DICA TÉCNICA **ZEN** #31

DIFERENÇA ENTRE OS MANCAIS 3712 E 3952

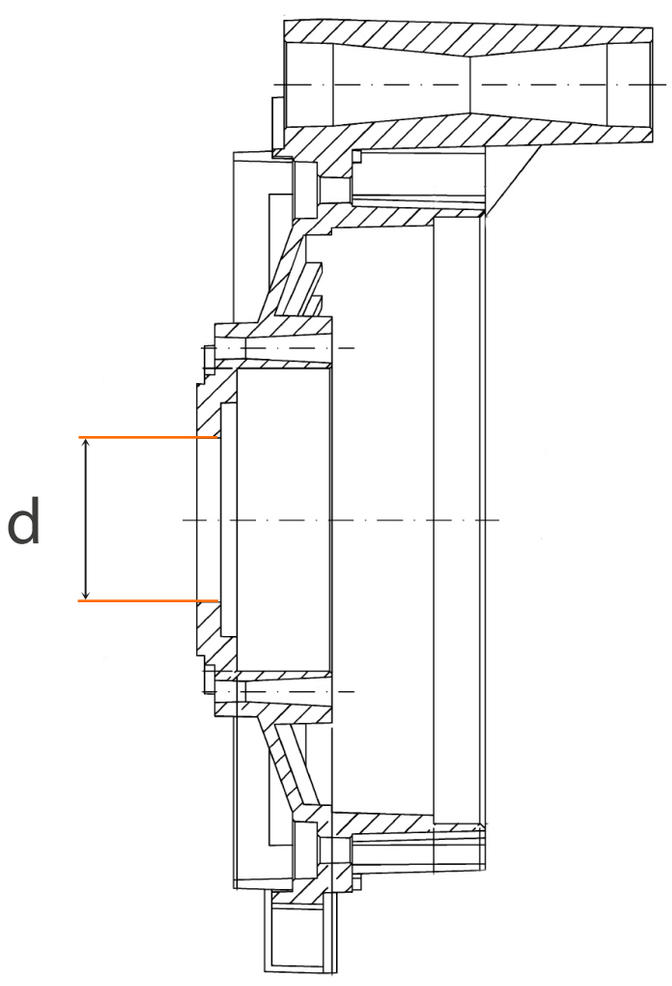
Os mancais dianteiros do alternador 3712 e 3952 são semelhantes, mas tem as medidas do diâmetro de passagem do eixo diferentes:

3712

d = 31,1 mm

3952

d = 33,7 mm
